Umstellung des Ölniveauschalter

Change of the oil level switch

CL...
DVVL
DCLF...
DVVLS

M 4

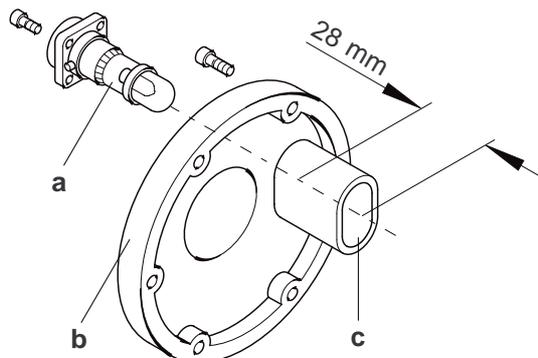
Der Niveauschalter (Ident-Nr. 820816) mit Quecksilberkontakt wird nicht mehr hergestellt und durch Niveauschalter (Ident-Nr. 820302) mit Reedkontakt ersetzt.

Der Schwimmerschutz (c) des Ölbehälterdeckels (b) muß beim Einsatz des neuen Niveauschalter (a) von 48 mm auf 28 mm gekürzt werden.

Ausführung mit Stecker:

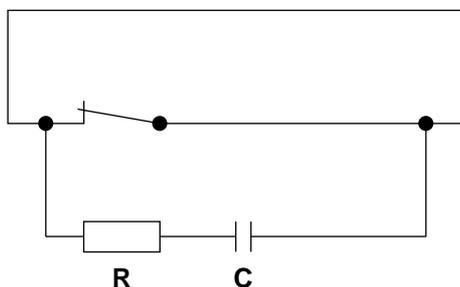
RC-Glied »Rifa PMR 202 MD 40/085/56« (812526) ist als Schutz für den Kontakt des Niveauschalters notwendig.

Einbau hinter Steckereinsatz des Motors, Anschluß an Kontakte 1 und 5, Anschlußdrähte ggf. zusätzlich mit Schrumpfschlauch o. ä. isolieren.
